Znak sprawy: RRG.271.1.6.2023

dotyczy: postępowania o udzielenie zamówienia publicznego prowadzonego na podstawie przepisów ustawy z dnia 11 września 2019 r. Prawo zamówień publicznych (Dz. U. z 2022 r. poz. 1710 z późn. zm., zwanej dalej „ustawą Pzp”) pn. **„Przebudowa dróg gminnych w Uhercach Mineralnych w Gminie Olszanica”**

Dotyczy: Część 1 zamówienia – Przebudowa drogi gminnej Nr 118318R w Uhercach Mineralnych o długości 0,643 km.

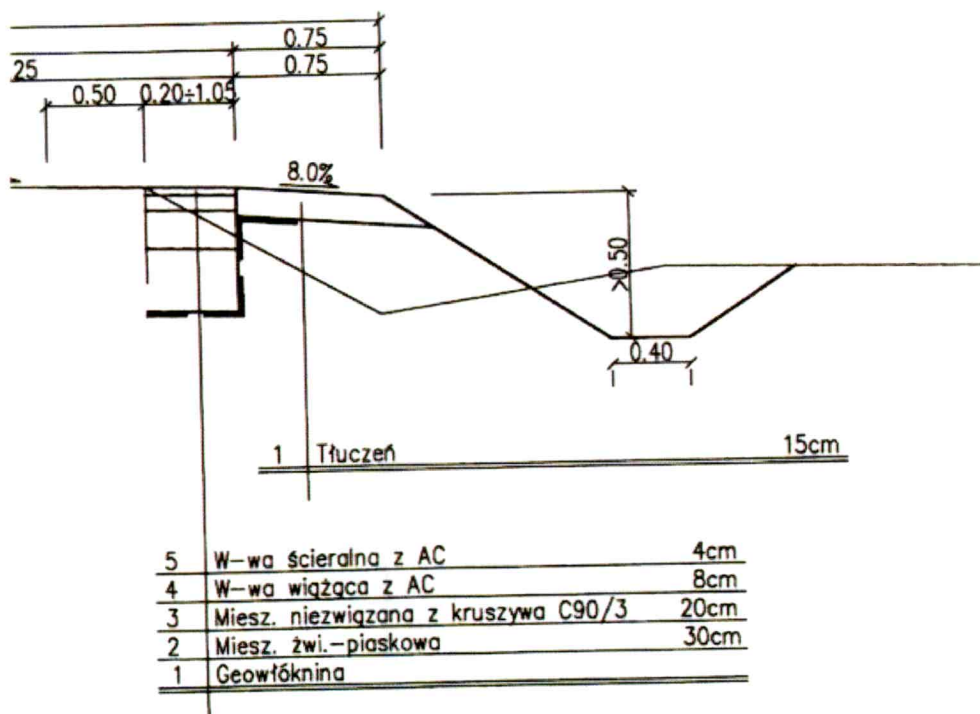
- 1.** Na planie sytuacyjnym zaznaczono końce rowu krytego

Prosimy o określenie projektowanych rozwiązań zakończeń rowu krytego w tych miejscach wraz z uzupełnieniem przedmiaru robót o brakujący zakres robót.

Zakończenie rowu krytego należy wykonać jako ścianki prefabrykowane. Zamawiający wskazuje, iż uzupełniono przedmiar robót.
